ДУНАЙСКАЯ КОМИССИЯ

РЕКОМЕНДАЦИИ, касающиеся технических предписаний для судов внутреннего плавания

ДОБАВЛЕНИЯ И ПОПРАВКИ

2015 г.

Рис. 4-3.7
Шкала обмера/осадок

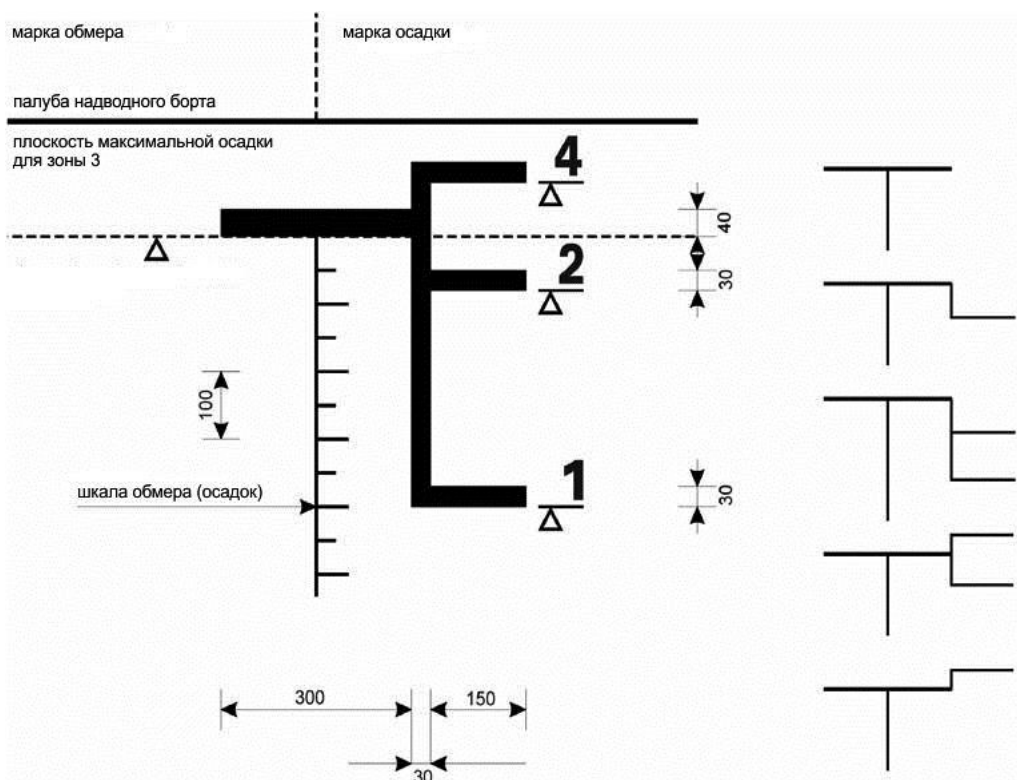
- 4-3.7 Для судов, эксплуатируемых в зонах, иных чем зона 3 (зоны 1 и 2) дополнительно к носовым и кормовым маркам осадки, предусмотренным в пункте 4-3.3, наносится вертикальная линия, на которую наносятся одна или, в случае нескольких зон, несколько дополнительных марок осадки в

виде линий длиной 150 мм в направлении к носу судна в дополнение к марке осадки для зоны 3.

Толщина данных вертикальной и горизонтальной линий должна составлять 30 мм. В дополнение к марке осадки в направлении к носу судна указываются соответствующие номера зон в виде цифр размерами 60 мм высотой и 40 мм шириной (см. рис.4-3.7).

Нижняя кромка каждой марки осадки должна соответствовать плоскости максимальной допускаемой осадки, установленной для соответствующей зоны плавания.

Рис. 4-3.8

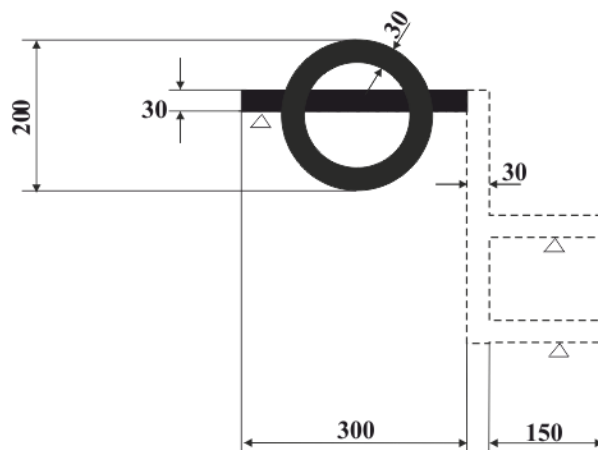
4-3.8-- Марка обмера/осадок для зон 1 и 2, расположенная на миделе, может быть заменена грузовой маркой.

Грузовая марка состоит из кольца, пересеченного по центру горизонтальной линией, с дополнительными линиями надводного борта в случае необходимости.

Ширина кольца и всех прочих линий грузовой марки - 30 мм, наружный диаметр кольца - 200 мм, длина горизонтальной линии, пересекающей кольцо - 300 мм, и размеры цифр, указывающих зоны, составляют 60 x 40 мм (рис. 4-3.8).

Центр кольца должен находиться на миделе судна. Горизонтальная линия, пересекающая кольцо, нижней своей кромкой должна проходить через его центр и являться линией надводного борта.

Если судно предназначено для судоходства в различных зонах плавания, то в направлении носа от центра кольца наносятся вертикальная черта и дополнительные линии надводного борта длиной 150 мм.

Рис. 4-3.9

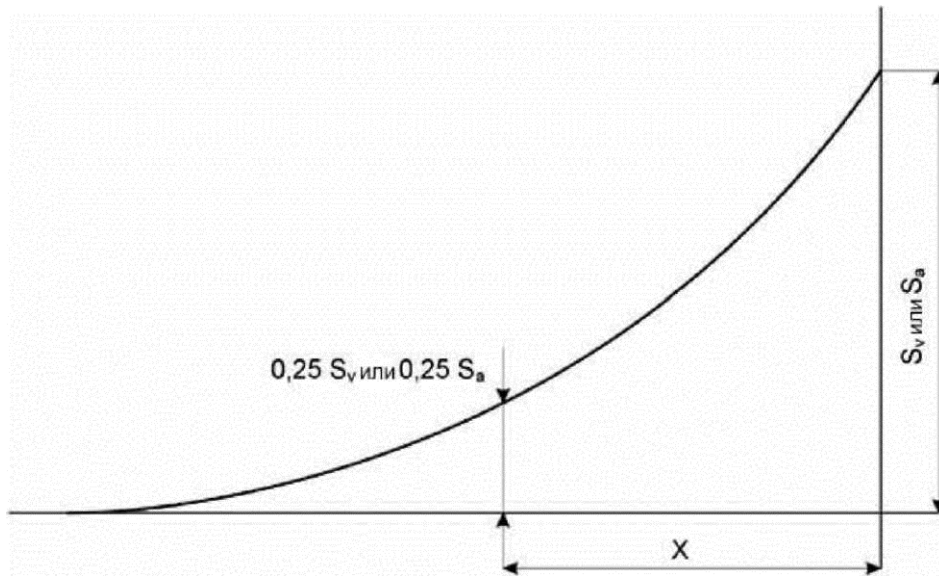
x — расстояние, измеряемое до абсциссы точки, в которой седловатость равна 0,25 S_v или 0,25 S_a и S_a равняется 0,25 (см. рис. 4—3.9).

В любом случае значение коэффициента p не должно превышать 1.
